八掌溪洪水港大橋安全評估報告

高雄市水利技師公會理事長顏啓鐘

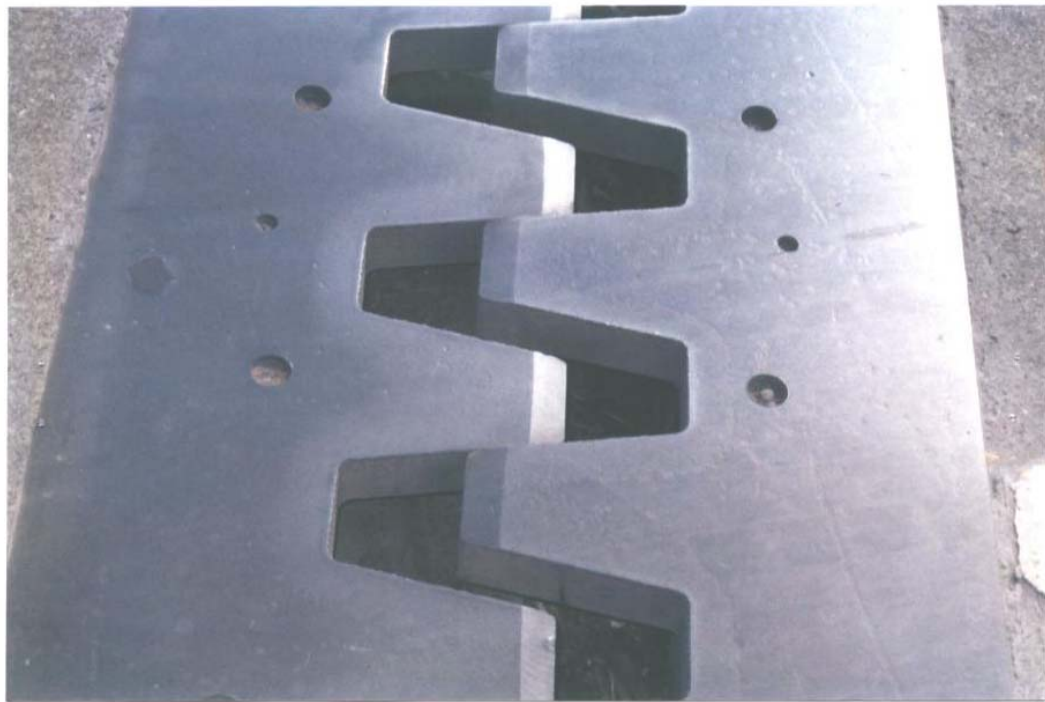
內容記要：第7道伸縮縫裂開9公分寬

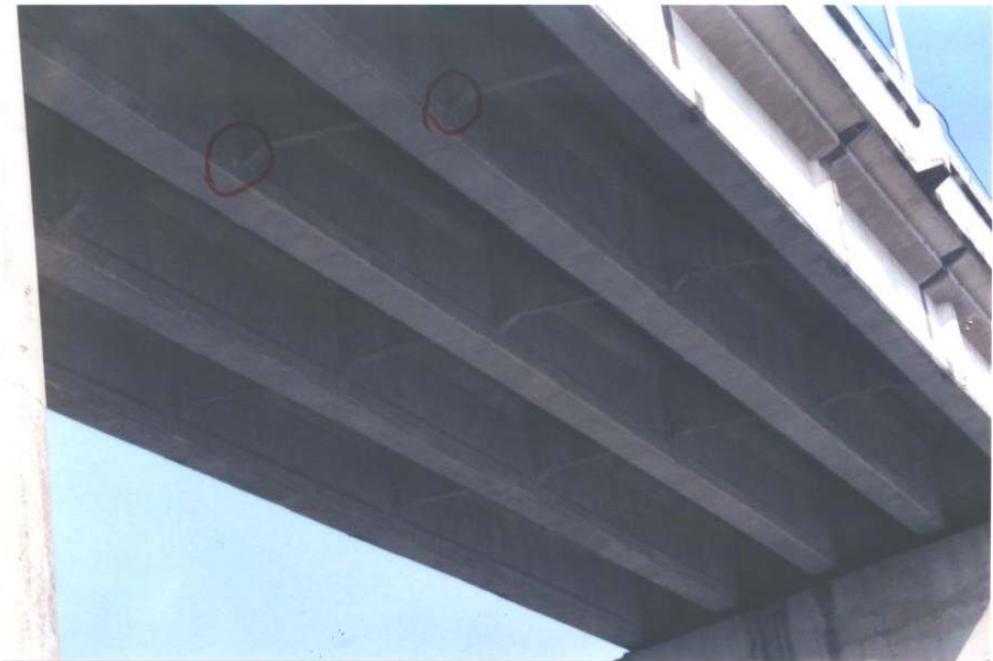
內容記要：南堤岸橋台上第1道伸縮縫正常
